RESOLUCIÓN SOBRE EL CONFLICTO DE ACCESO INTERPUESTO POR SAT TV PLUS, S.L.U. CONTRA TELEFÓNICA DE ESPAÑA, S.A.U. EN RELACIÓN CON LA INVIABILIDAD DEL USO COMPARTIDO DE UN POSTE POR SUPERAR LA TENSIÓN MÁXIMA PERMITIDA

CFT/DTSA/045/18/POSTE MARCO

SALA DE SUPERVISIÓN REGULATORIA

Figura 1. Tendido modelado por Telefónica en su proyecto técnico de postes

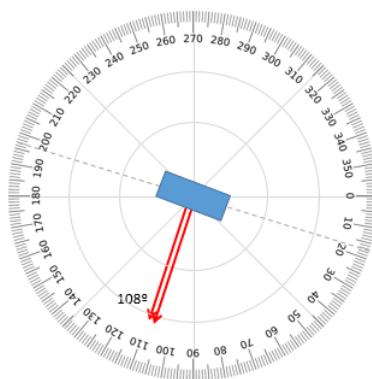
De acuerdo con el proyecto técnico de Telefónica, el poste 1777 presentaba en el momento de la solicitud de SAT dos cables de pares de cobre, con destino al poste adyacente con código 1822 (dirección de 108°), siendo uno de los cables de tipo 50-CBF (50 pares) y el otro de tipo 2-CDF (entre 150 y 200 pares).

Según los datos aportados por SAT, los cálculos de Telefónica no se corresponden con la situación real, ya que SAT aporta fotografías donde se observan más cables presentes en el poste. Además, aporta un estudio de cálculo de fuerzas que indicaría que los cables de pares ya instalados por Telefónica ejercerían en el poste una tensión que, ya antes de la incorporación del cable de fibra óptica de SAT, resultaría superior a la que de acuerdo con la oferta MARCo sería la máxima admisible para el poste 1777. Por ello, el operador indica que Telefónica incumple la normativa técnica de la oferta MARCo, y solicita que la CNMC imponga las condiciones necesarias para que la compartición del poste 1777 sea viable.

Figura 2. Poste 1777

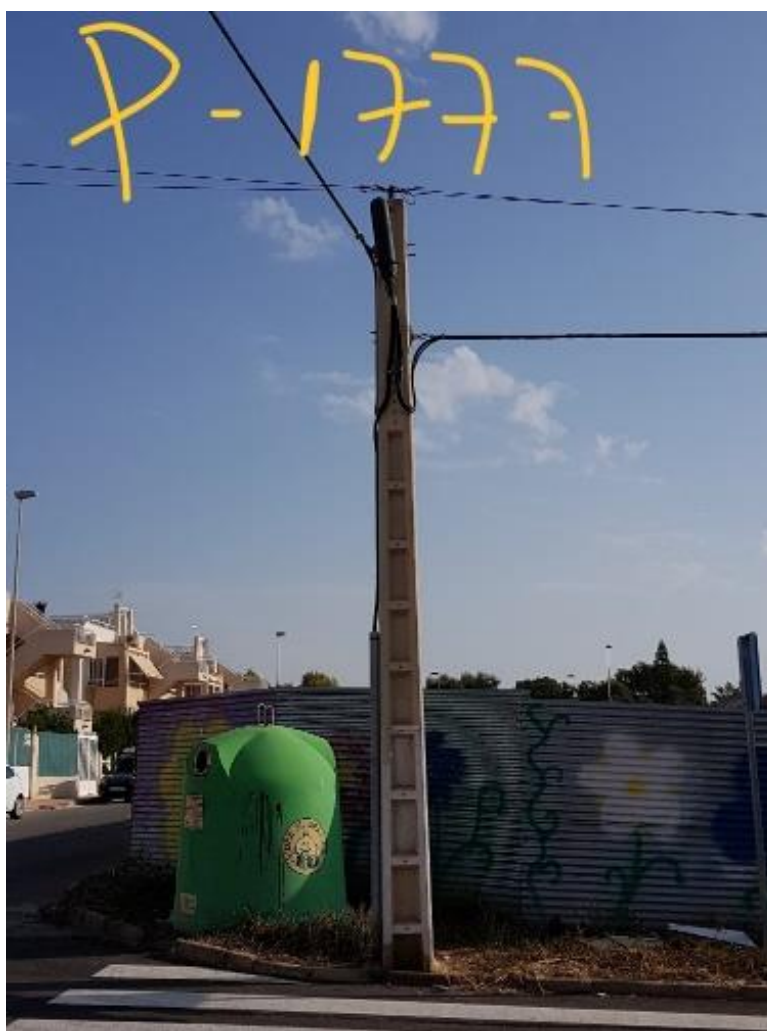
El poste 1777 es una infraestructura de hormigón perteneciente a la tipología TC-1600, capaz de soportar una tensión máxima de 1.600 Kp.

De acuerdo con el proyecto técnico elaborado por Telefónica y facilitado a SAT, y aportado por ésta al expediente, las tensiones provocadas conjuntamente por los cables de pares de Telefónica y el de fibra óptica de SAT superarían los límites de resistencia del poste, siendo imposible la modificación y refuerzo del mismo, motivo por el cual comunicó Telefónica la inviabilidad del tendido de SAT.

Figura 3. Tendido modelado por SAT conforme a la situación observada en las fotografías del replanteo conjunto

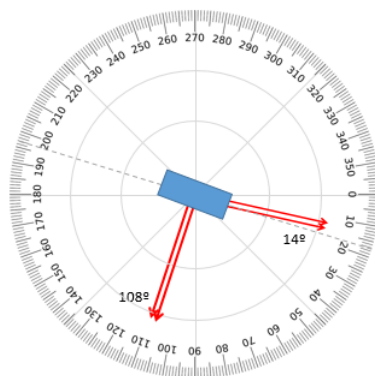
Al objeto de contrastar dicho resultado SAT encargó un estudio de cargas del poste 1777 a una empresa externa, en el que se observó que la situación real del poste difería de la utilizada en los cálculos iniciales de Telefónica, ya que aparecían dos cables adicionales de tipo 50-CBF y de tipo 2-CDF hacia el poste P-1102 (dirección de 14°).

Los cálculos aportados por SAT determinarían que la tensión total causada por la presencia de los cables ya presentes en el poste, ascendería a un valor de 3.329 Kp, que ciertamente es superior a 1.600 Kp. Este cálculo evidencia, según SAT, un exceso de la tensión máxima soportada por el poste, y por tanto un incumplimiento de la oferta MARCo antes incluso de la incorporación de otros cables.

Figura 4. Situación propuesta por Telefónica donde la riostra no se podría instalar

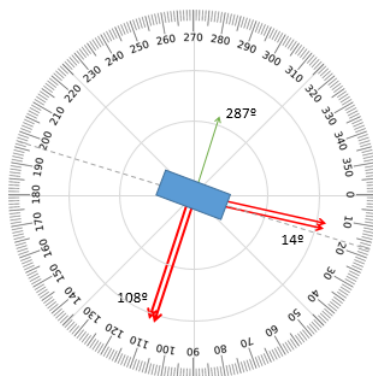
Según Telefónica, el nuevo cable obligaría a la sustitución del poste por otro de categoría superior o a su refuerzo, en aplicación de la normativa MARCo, lo que, sin embargo, indica Telefónica que no es posible dado que ni dispone de otros de categoría superior, ni puede reforzar el actual poste ya que la estructura que podría cumplir dicha función, una riostra, quedaría emplazada en un terreno de propiedad privada que está pendiente de urbanización, como puede observarse en la figura 2.

Figura 5. Situación solicitada por SAC en la SUC

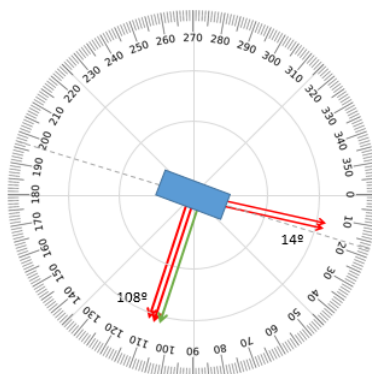
Por un lado, en la SUC solo aparece un cable de SAT a instalar desde el poste 1777 hacia el poste 1822, como también reflejan los cálculos de Telefónica en su proyecto de postes.

Figura 6. Situación calculada por SAC en el informe técnico aportado

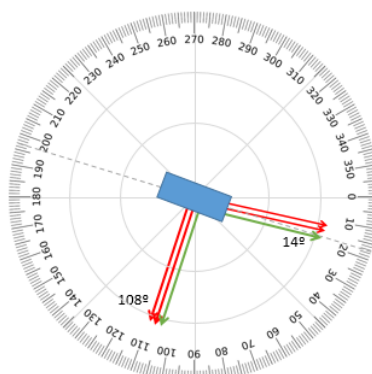
En cambio, en el informe técnico con los cálculos aportados por SAT, aparece un cable adicional no presente en la SUC a instalar por SAT desde el poste 1777 hacia el poste 1102. Además, SAT contabiliza las fuerzas que aplican cada uno de los cuatro cables presentes en el poste por separado, aplicando cada uno su fuerza correspondiente en el poste.

Figura 7. Situación del poste durante el replanteo conjunto

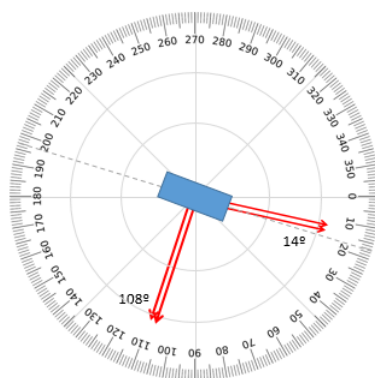
Con la información del proyecto técnico de postes aportado por Telefónica para la SUC, las fotos aportadas por ambas entidades y la información requerida a Telefónica, se ha comprobado que la situación real del poste en el momento del replanteo, y, por tanto, la situación a analizar para comprobar la posibilidad de instalar el nuevo cableado de SAT, es la siguiente.

Tanto en el escenario 1 como el 2, el poste ya estaría en situación de sobrecarga debido a exceder la resistencia secundaria. En cambio, para el escenario 3, el poste sería válido antes de la instalación del cable de SAT y no lo sería con la instalación del nuevo cable.

Por tanto, a juicio de los cálculos aportados y los estimados por la CNMC, así como de la descripción de los diferentes escenarios aportados por los operadores, parece razonable afirmar que el poste no se encuentra en situación de sobrecarga antes de la instalación del nuevo cableado.

Figura 8. Situación con el poste orientado con la bisectriz

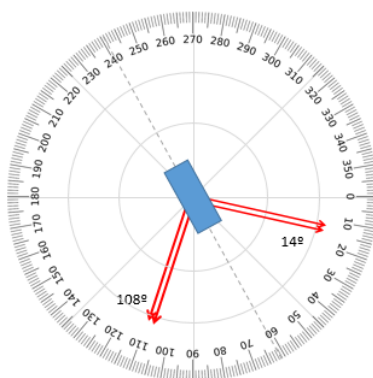
El poste 1777 es un poste en ángulo, ya que los tendidos que soporta forman un ángulo de 94° ($108^{\circ}-14^{\circ}$), por lo que según la norma, su bisectriz¹¹, en los 61° , debería coincidir con la dirección de orientación del poste.

Utilizando el modelo de cálculo de la CNMC, se han repetido los cálculos del esfuerzo en la dirección de la resistencia secundaria con la situación de la figura 5, con el poste orientado a 61° en vez de su orientación actual, 17° .

Como puede observarse, en ningún escenario se superaría la resistencia secundaria máxima, por lo que, tras la instalación del nuevo cableado de SAT el poste seguiría siendo válido si se modifica su orientación. Analizando solo el escenario 3, e introduciendo diferentes orientaciones en el poste de hormigón puede observarse que, siempre con los cálculos aproximados por la CNMC, no sería necesario orientar el poste a la bisectriz, sino que una modificación menor de la orientación ya provocaría que la instalación fuera válida.

Por tanto, se concluye que el cambio de orientación del poste haría que el poste 1777 fuera válido, incluso tras la instalación del nuevo cableado.

Telefónica, en sus alegaciones presentadas al trámite de audiencia, ha confirmado que el cambio de orientación comportaría la viabilidad de la compartición del poste 1777. Telefónica ha aportado las modificaciones y valoraciones teniendo en cuenta la modificación factible del poste, y por tanto, debe remitir dicha información a SAT y seguir con la tramitación de la SUC.
